# Reacties stakeholders Fietspad Blankensteinweg

Overzicht geanonimiseerde reacties stakeholders

3 september 2025

*Tekening verplaatsen  
fietspad naar de  
waterpartij*

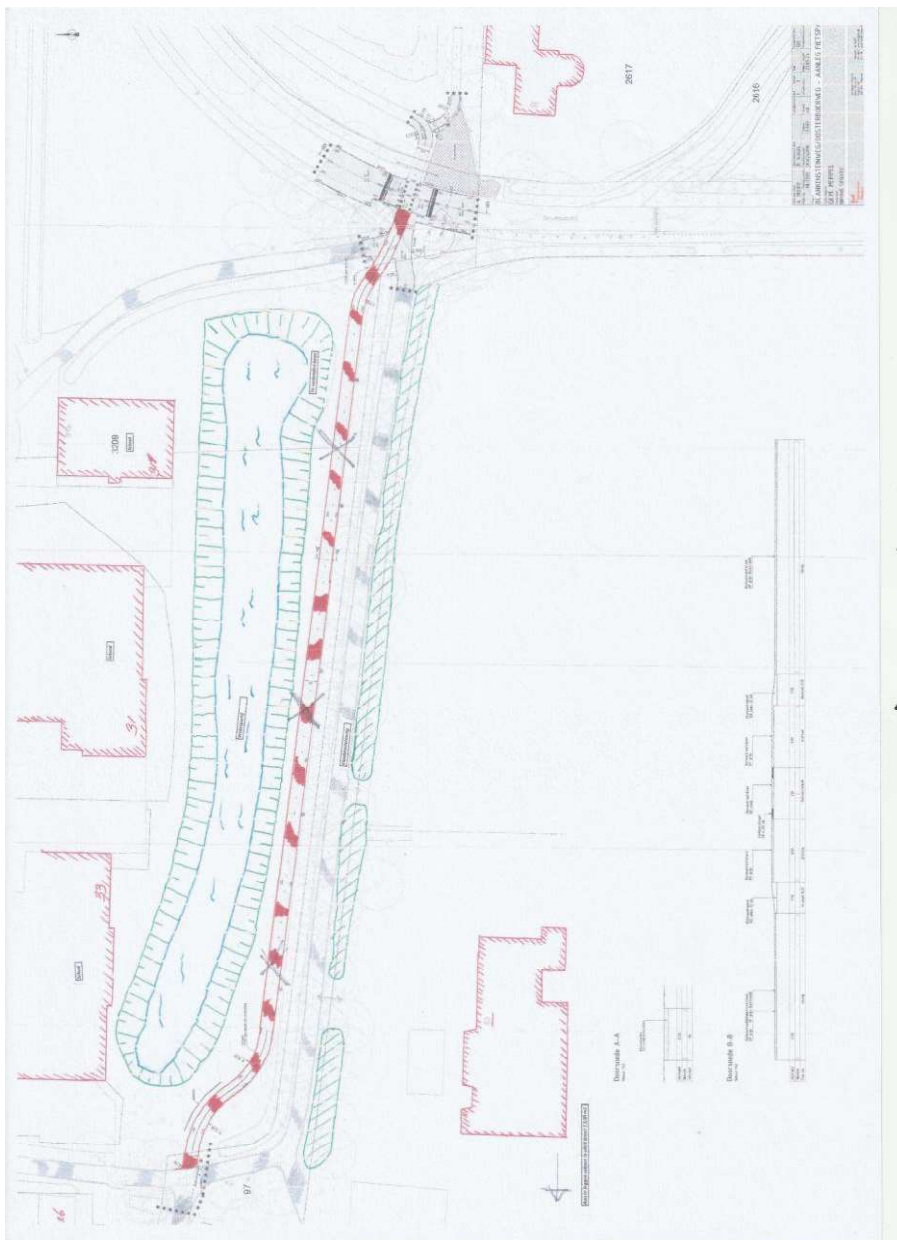
Ten aanzien van het verplaatsen van het fietspad naar de groenstrook nabij de waterpartij het volgende. De breedte van zowel het fietspad als de bermen moet voldoen aan de voorwaarden van de inrichtingseisen van het CROW/Duurzaam Veilig. Belangrijk is om wel aandacht te hebben voor de verkeersonveiligheidsgevoelens nabij het water. Maar zulke situaties van een fietspad naast water komen in Nederland veel vaker voor.

- *Nieuwe situatie:* wij voorzien geen veiligheidsprobleem vanwege de waterpartij. Soortgelijke situaties vinden we op heel veel andere plaatsen, zelfs in de buurt van scholen. Wij geven als advies dat de nieuwe fietsvoorziening wordt aangelegd volgens de geldende richtlijnen, wat betreft verharding, breedte, evt. markering en/of verlichting, zonder fietspaaltjes en met een goede en verkeersveilige aansluiting op bermen. Het is daarnaast goed om in de communicatie rekening te houden met het onveiligheidsgevoel van bewoners bij de aanleg van het fietspad. Vanwege de aanwezigheid van de vijver naast het geplande fietspad en het steile talud, moet extra aandacht zijn voor de veiligheid van (vooral kwetsbare) fietsers op gewone en elektrische fietsen.
